INŚ.271.494.8.2011.IZ.

MODYFIKACJA TREŚCI SPECYFIKACJI ISTOTNYCH WARUNKÓW ZAMÓWIENIA

Działając na podstawie art. 38 ust. 4 ustawy z dnia 29 stycznia 2004 r. Prawo zamówień publicznych (Dz. U. z 2010 r. Nr 113, poz.759 ze zm.) zawiadamia się o dokonaniu zmiany specyfikacji istotnych warunków zamówienia w postępowaniu pn.: „**Budowa wielopokoleniowej infrastruktury kulturalnej w Bobolicach**” – **ZADANIE I.**

3.5.3. **Kolumna – szt. 4 (kompletne)** np. MACKIE SA 1530 z (full range) spełniająca wymagania min.:

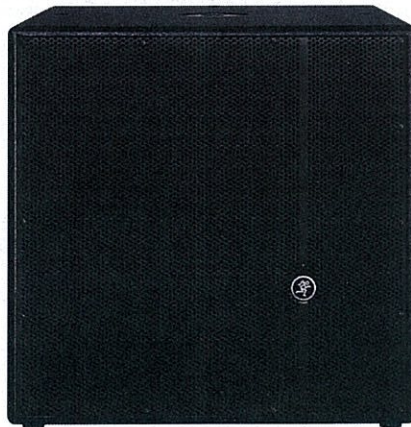
- Aktywna kolumna trójdrożna o mocy min.1300 W RMS, pracująca w trybie tri-amp: 1100W RMS (LF), 100W RMS (MF) i 100W RMS (HF),
- Bardzo szerokie pokrycie dźwiękiem,
- Neodymowy driver wysoko tonowy o średnicy 1,75",
- 6" driver średnio tonowy,
- 15" głośnik nisko tonowy, który posiada specjalną, odporną na wysoką temperaturę, wewnętrzną i zewnętrzną owijkę,
- Bardzo duże maksymalne wychylenie membrany,
- Wbudowana elektroniczna equalizacja, korekcja fazy, kompensacja przesunięcia czasowego, elektroniczne zabezpieczenia głośników,
- Wykonana ze sklejki i częściowo tworzywa sztucznego, ścięta obudowa w kształcie trapezu,
- Wyważone ergonomiczne uchwyty,
- Pasmo 38Hz-20kHz,
- Max SPL 135dB.

3.5.3. Kolumna – szt. 4 (kompletne) np. MACKIE HD 1521 spełniająca wymagania min.:

- Aktywna kolumna dwudrożna o mocy 1600 W z wbudowaną końcówką mocy klasy D, pracującą w trybie bi-amp.
- Tytanowy driver wysokotonowy o średnicy 1,75".
- 15" neodymowy głośnik niskotonowy z 3"cewką.
- Końcówki mocy LF 1400W, HF 200W.
- Wbudowany 3- punktowy equalizer z parametrycznym środkiem.
- Wbudowany procesor obsługujący opatentowaną korekcję akustyki, kompensację przesunięcia czasowego, kompensację fazową, oraz crossover.
- Wbudowany limiter i zabezpieczenie temperaturowe Thermal.
- Wejście i wyjście XLR.
- Regulacja poziomu.
- Podział pasma przy 1200Hz.
- Pasma przenoszenia 40Hz-20kHz.
- Max. SPL 135dB.
- Ścięta obudowa wykonana z min.15mm sklejki w kształcie trapezu.
- Wyważone ergonomiczne uchwyty.
- Wbudowane 12 punktów umożliwiających zawieszenie kolumny.
- Otwór pod statyw.

3.5.2. Kolumna – 4 szt. (kompletne) np. MACKIE HD 1531 spełniająca wymagania min.:

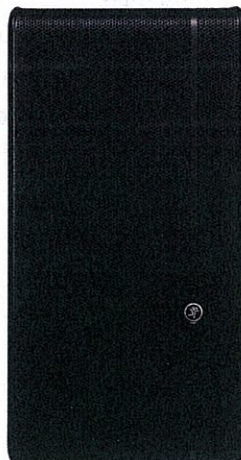
3.5.2. **Kolumna – 4 szt. (kompletne)** np. MACKIE SA 1232z (full range) spełniająca wymagania min.:

- Aktywna kolumna trójdrożna o mocy min. 1300 W RMS, pracująca w trybie tri-amp: 1100W RMS (LF), 100W RMS (MF), 100W RMS (HF),
- Bardzo szerokie pokrycie dźwiękiem dzięki specjalnej konstrukcji horna średnio- i wysoko tonowego,
- Tytanowy driver wysoko tonowy o średnicy 1,75", 6",
- Głośnik średnio tonowy, dwa 12",

- Głośniki nisko tonowe, które posiadają specjalną, odporną na wysoką temperaturę, wewnętrzną i zewnętrzną owijkę, bardzo duże maksymalne wychylenie membrany,
- Wbudowana elektroniczna equalizacja,
- Korekcja fazy,
- Kompensacja przesunięcia czasowego,
- Elektroniczne zabezpieczenia głośników,
- Wykonana ze sklejki ścięta obudowa w kształcie trapezu,
- Wyważone ergonomiczne uchwyty,
- Pasmo 39Hz-20kHz,
- Max SPL 136dB.

- Aktywna kolumna trójdrożna o mocy 1800 W z wbudowaną końcówką mocy klasy D, pracującą w trybie tri-amp.
- Tytanowy driver wysokotonowy o średnicy 1,75".
- 6" głośnik średniotonowy.
- 15" neodymowy głośnik niskotonowy z 3" cewką.
- Zintegrowana sekcja drivera i głośnika średniotonowego z zoptymalizowanymi falowodami.
- Końcówki mocy LF 1400W, MF 200W, HF 200W.
- Wbudowany 3-punktowy equalizer z parametrycznym środkiem.
- Wbudowany procesor obsługujący opatentowaną korekcję akustyki, kompensację przesunięcia czasowego, kompensację fazową oraz crossover.
- Wbudowany limiter i zabezpieczenie temperaturowe Thermal.
- Wejście i wyjście XLR.

- Regulacja poziomu.
- Podział pasma przy 400Hz i 1500Hz.
- Pasma przenoszenia 38Hz-20kHz.
- Max. SPL 135dB.
- Ścięta obudowa wykonana z min. 15mm sklejki w kształcie trapezu.
- Wyważone ergonomiczne uchwyty.
- Wbudowane 12 punktów umożliwiających zawieszenie kolumny.
- Otwór pod statyw.
